# VKPC 95898

Biuletyn techniczny – marzec 2011

OE/SKF Zmiana wzoru pompy  
Pompa VKPC 95872 jest zastąpiona pompą VKPC 95898

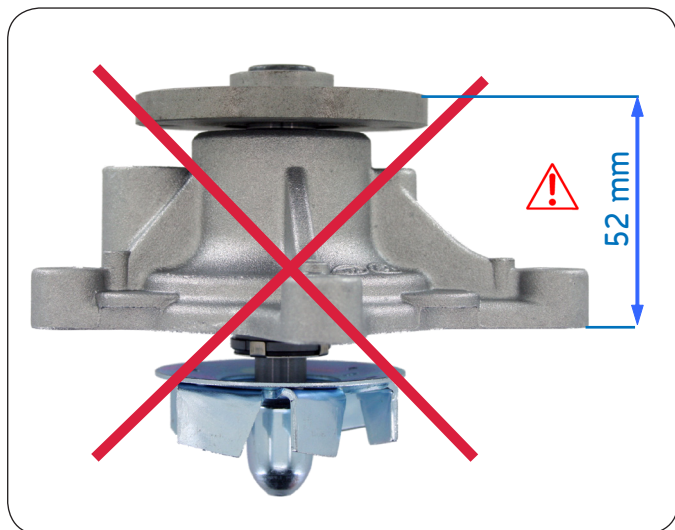
HYUNDAI wprowadził zmianę wzoru pompy wody dedykowanej do wcześniejszych modeli tej marki.

HYUNDAI wstrzymał dostawy starszych modeli pomp wody – odpowiednika pompy VKPC 95872 stosowanej w latach 2000-2006. HYUNDAI zaleca wymianę poprzednio stosowanej pompy wody na pompę nowego wzoru wraz z nowym kołem pasowym – w celu zapewnienia właściwej współosiowości układu i prawidłowej współpracy z paskiem.

W związku ze zmianą wprowadzoną przed producenta, SKF wprowadza nowy wzór pompy wody wraz z kołem pasowym do zastosowania w starszych modelach HYUNDAI – zgodnie z zaleceniami producenta.

## Nowy wzór koła pasowego

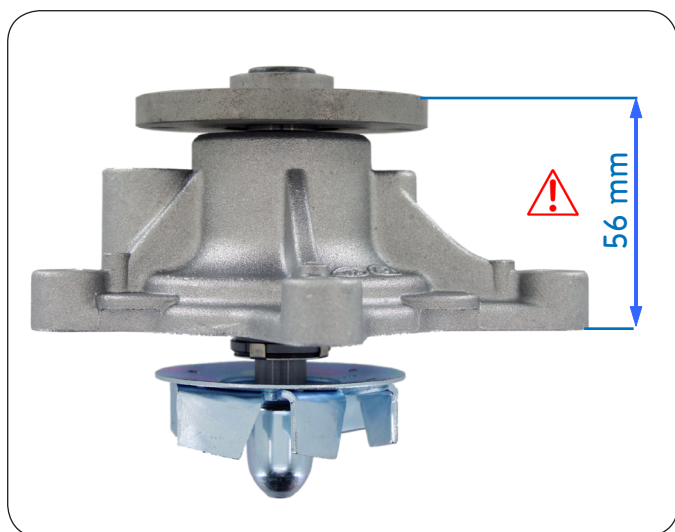
Nowe koło pasowe  
niezbędne do zapewnienia  
właściwej współosiowości  
układu
